Republika e Kosovës
Republika Kosova – Republic of Kosovo
ORGANI SHQYRTUES I PROKURIMIT
TELO ZA RAZMATRANJE NABAVKE
PROCUREMENT REVIEW BODY

RAPORTI I EKSPEERTIT SHQYRTUES

Sadri Abazi	09.10.2020	19.10.2020	690/20
<i>Emri dhe Mbiemri i ekspertit shqyrtues dhe nënshkrimi</i>	<i>Data e autorizimit të ekspertit</i>	<i>Data e dorëzimit të raportit</i>	<i>Nr. i lëndës</i>

Me datën: **19.09.2020**, OE “**TETRONIKS LLC**” **Rruga Bedri Shala.pn, 10000 Prishtinë**, ka parashtruar ankesë me nr: **690/20**, kundër njoftimit për dhënie të kontratës ku është rekomanduar për kontratë grupi i Operatoreve Ekonomike “**IMPACT Sh.P.K.-Dega në Kosovë, Cimi@ELEKTRONIC Sh.P.K., Zona Industriale Lidhja e Pejës, Fushë Kosovë**”, lidhur me aktivitetin e prokurimit: “**Rregullimi i sistemit të zerimit, përkthimit dhe votimit elektronik në sallën e Kuvendit të Komunës së Malishevës**”, me nr. të prokurimit: **62500-20-4269-2-2-1**, të iniciuar nga Autoriteti Kontraktues (AK) – “**Kuvendi Komunal Malishevë**”

CLEACON VIS-DCP2000-D

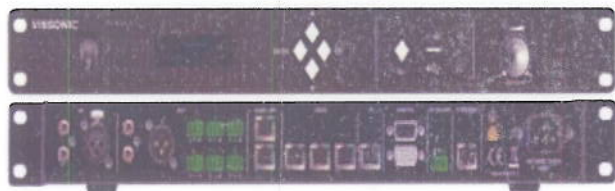
Pretendimi ankimor – 3: OE ankues pretendon që në “Njësinë qendrore dhe digjitale e sistemit (Pozicioni nr.1). Eshtë ofertuar nga OE modeli VIS-DCP2000-D, mirëpo ky model nuk përmbush kërkesat teknike minimale të kërkuara nga ju në Aneksin 1. Në kërkesën teknike “*Të mundësoj delegatëve aktivizimin e mikrofonave me zë (sipas ndjeshmërisë dhe nivelit të zërit)*” modeli i ofruar nuk e mundëson një funksion të tillë pasi që në katalogun e prodhuesit për këtë model, thuhet se ky model përkrah këto mënyra diskutimi:

Ne lidhje me pretendimet e OE ankues për njësinë qendrore dhe digjitale e sistemit, ku nga OE fitues është ofertuar modeli VIS-DCP2000-D, Eksperti Shqyrtues pas analizimit të dosjes së tenderit, dhe pas hulumtimeve të bëra për këtë model nga përshkrimet e bëra nga prodhues të ndryshëm¹ konsideron se pretendimet që kanë të bëjnë me kërkesat teknike janë të bazuara.

Bazuar në kërkesat e dosjes së tenderit si dhe duke krahasuar dhe marrë për bazë ofertën e OE, rezulton që ky produkt nuk i plotëson kërkesat minimale teknike të AK-së.

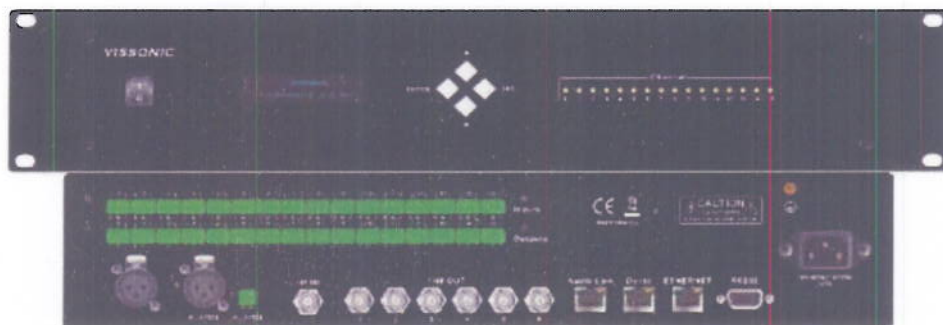
Pretendimi ankimor – 4: OE ankues pretendon që në: "Njësinë qendrore digjitale me rreze infra të kuqe (pozicioni nr.2), është kërkuar "Të ketë së paku një emitues me rreze infra të kuqe, të integruar në pjesën e përparme të njësisë, për të mundësuar teknikun monitorim të kanaleve nga dhoma e paisjeve", përderisa modeli i ofertuar VIS-VLI700A nuk posedon një të tillë dhe kjo paisje nuk i mundëson operatorit apo stafit teknik të bëjë monitorim apo kontroll teknik nga dhoma e paisjeve, e cila është shumë e rëndësishme gjatë seancave të kujdeset për mbarrëvajtjen e seancës.

• Është kërkuar "USB port për ruajtjen e shënimeve dhe instalimin e softuerit (upgrade)" përderisa VIS-VLI700A nuk posedon port USB që mundëson ruajtjen e shënimeve apo përditësim të softuerit të pajisjes.

• Është kërkuar "Të ketë së paku një port Ø 3.5 mm për lidhje të kufjeve monitoruese" ndërsa ky model nuk posedon port të tillë dhe nuk i mundëson operatorit apo stafit teknik të bëjë monitorim apo kontroll teknik nga dhoma e paisjeve, e cila është shumë e rëndësishme gjatë seancave të kujdeset për mbarrëvajtjen e seancës".

Në lidhje me pretendimet e OE ankues për njësi qendrore dhe digjitale e sistemit, ku nga OE fitues është ofertuar modeli VIS-VLI700A, Eksperti Shqyrtues pas analizimit të dosjes së tenderit, dhe pas hulumtimeve të bëra për këtë model nga përshkrimet e bëra nga prodhues të ndryshëm², konsideron se pretendimet që kanë të bëjnë me kërkesat teknike janë të bazuara.

Bazuar në kërkesat e dosjes së tenderit si dhe duke krahasuar dhe marrë për bazë ofertën e OE, rezulton që ky produkt nuk i plotëson kërkesat minimale teknike të AK-së.
